改善箇所説明図

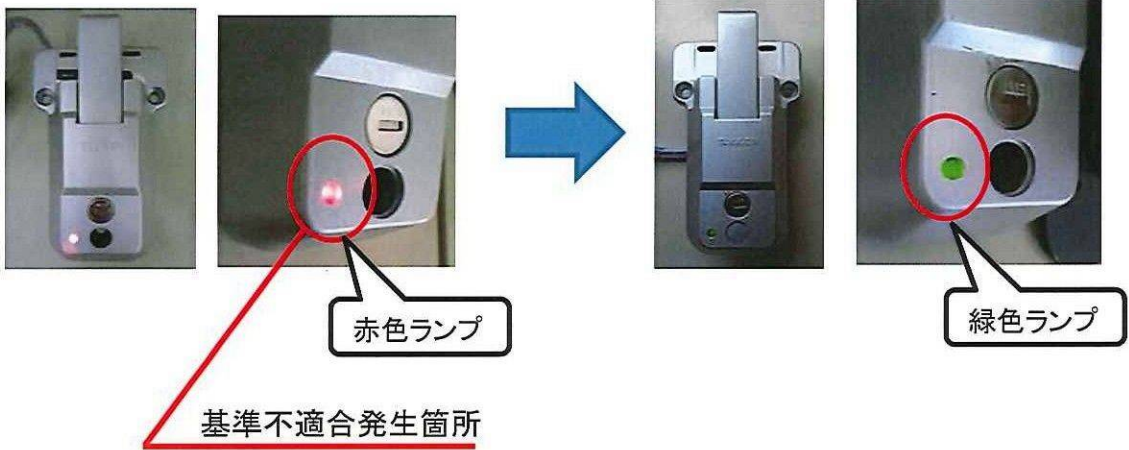
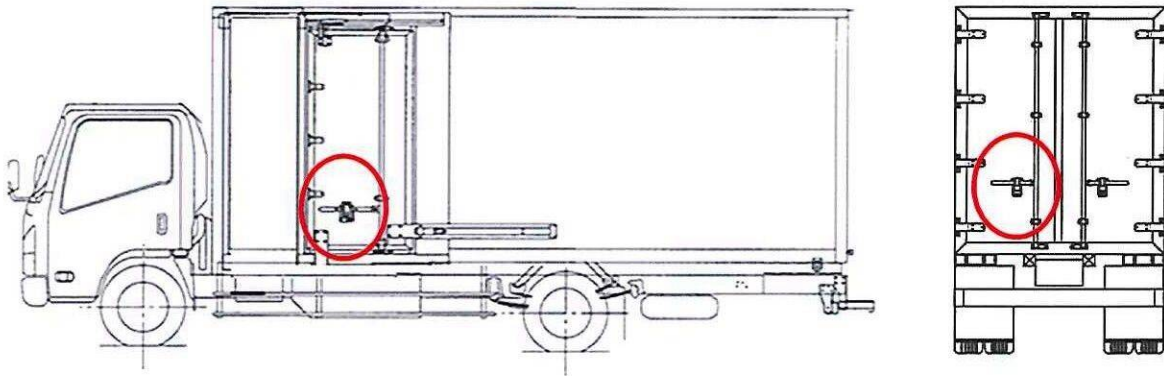
バン型荷台の荷室ドア施錠装置の施錠確認ランプの灯色が不適切なため、リモコンキーにて施錠装置を開錠した場合、当該赤色ランプが点灯した状態で走行することが可能であることから、道路運送車両の保安基準第42条で定めるその他の灯火等の制限に抵触する。

全車両、施錠確認ランプの灯色を緑色にした対策品に交換する。
